WYJASNIENIE TREŚCI SWZ**Dotyczy postępowania pod nazwą „Przebudowa z rozbudową bud. miejsko – gminnego ośrodka kultury z zagospodarowaniem terenu i infrastrukturą techniczną”****Pytanie 1**

Szczegół mocowania opaski do ściany.

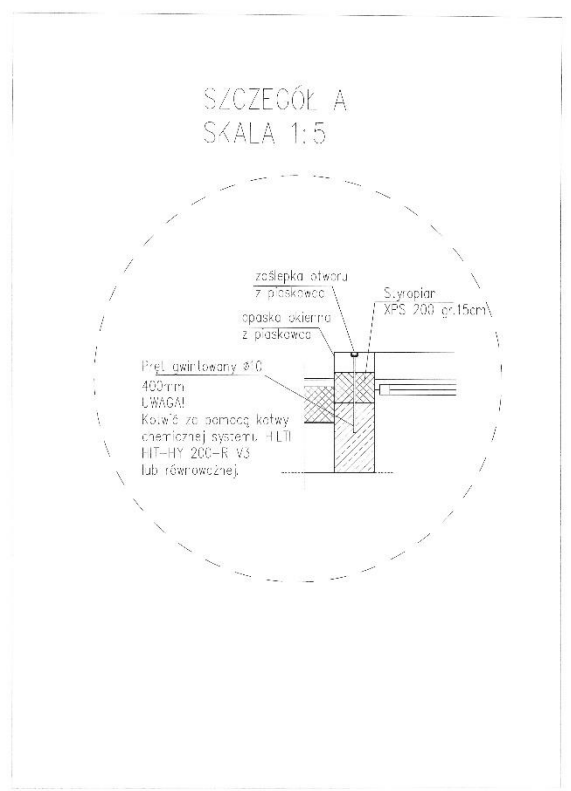
Prosimy o przekazanie wytycznych, przekrojów, kształtu i szczegółów dotyczących sposobu wykonania piaskowych obramowań okiennych wokół okien w fasadzie alimionowo-szkalnej.
